전기설비기술기준 질의·회신 사례

대한전기협회 기술기준처

제 목	보안등 자동점멸기(누전차단기 내장형) 설치 위치	CODE	QA-04-057
관련조항	제237조(옥외등의 인하선의 시설)	회신일자	2004. 4. 13
	제238조(옥측배선 또는 옥외배선의 시설)

〈일본의 가로등 시설 사례〉

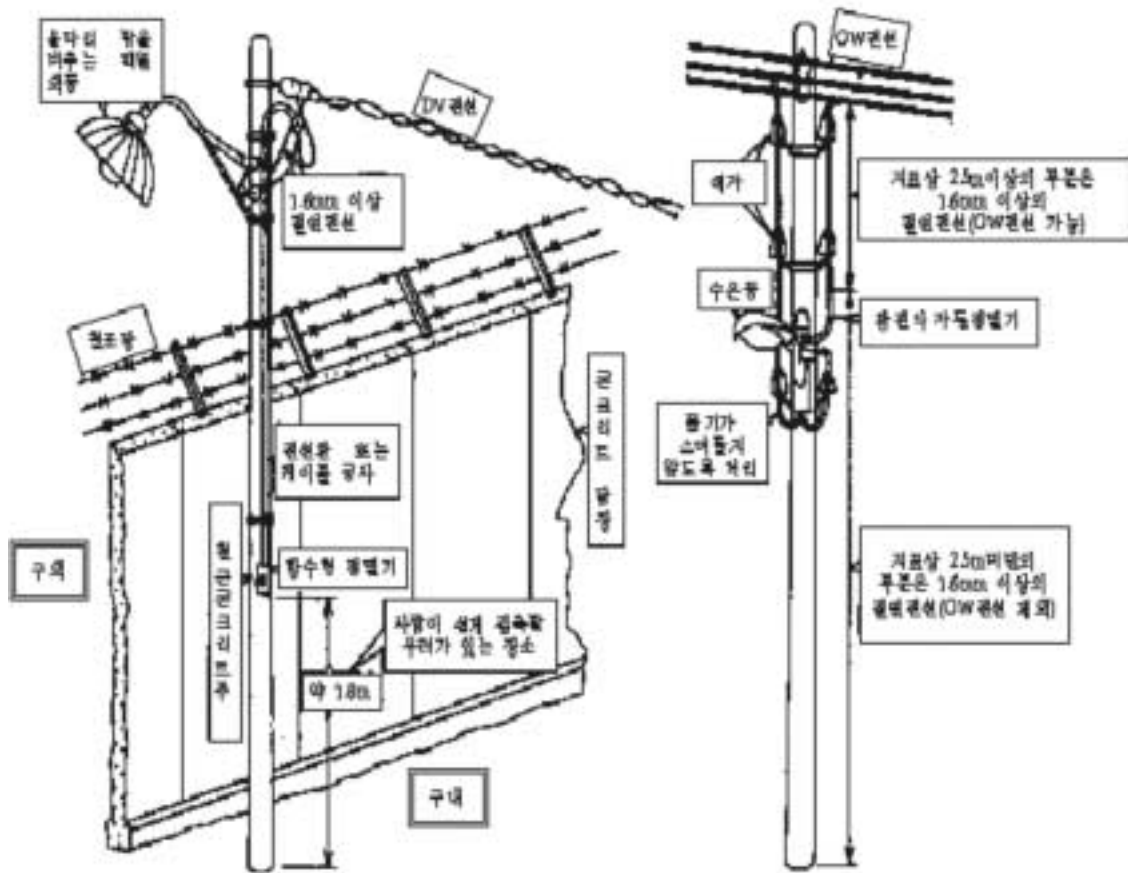
- 1) 전기기술기준에 보안등 자동점멸기 고위치 설치토록 법개정이 필요한데 주관부서의 의견은?
법개정을 한다면 언제 개정이 되는지?
- 2) 법개정의 필요성을 인식하신다면 잠정적으로 자동점멸기 고위치 설치에 대한 지침이라도 한시적으로 지시하실 의향은 있으신지?
- 3) 2003년 4월 8일 보안등 설치방법에 대한 질의(질의자 양원석)시 회신 (전력산업과 담당자 김정환, 2003. 4. 16.)내용 중 “무선식 자동점멸기가 달린 보안등을 가공배전선에서 분기하는 분기선이 짧은 경우 구분개폐기 및 ELB의 시설위치 등에 대하여는 검토 중에 있음” 답변내용의 진행사항은?
- 4) 기술기준 제241조제1항 단서규정에 의거 시·도지사의 인가를 받은 경우에는 자동점멸기 고위치 설치가 가능한지?

- 보안등(사용전압 1000 V이하의 옥외방전등)의 시설에 대하여는 전기설비기술기준 제245조(옥측 또는 옥외의 방전등 공사)제1항에서 규정하고 있으나, 동 조항에서 개폐기의 시설에 대하여 규정한 사항은 없음. 그러나 절연저항의 측정, 시설의 수리, 보수점검 및 시설의 구분 등을 쉽게 하기 위하여 필요한 곳에 개폐기를 시설함이 일반적인 원칙임을 고려할 때 동회로의 개폐기의 시설에 대하여는 동 기술기준 제237조(옥외등의 인하선의 시설), 제238조(옥측배선 또는 옥외배선의 시설), 제196조(분기회로의 시설), 제190조(저압 옥내전로의 인입구에서의 개폐기의 시설)의 규정을 준용하여야 할 것으로 사료됨. 다만, 대전광역시 “보안등 무선스위치(개폐기) 설치관련 검토요청(시행건설과, 2004. 2. 24)”의 저압가공배전선에서 개별로 분기하여 시설하는 보안등의 시설에 대하여는 전기설비기술기준 제237조 및 제238

조의 제정취지 및 외국의 사례 등을 고려하여 전주시설의 단순화, 침수지역에 대한 안전성 확보, 점검유지 보수의 현대화 및 경제성 등을 감안하여 보안등기구의 보수를 위한 개폐기와 점멸장치가 설치되어 있고 또한 전기공급자인 한국전력공사의 승낙을 얻은 경우에는 동 기술기준 제196조 제1항의 규정을 준용(인하선 3 m이하로 제한)할 수 있을 것으로 사료됨.
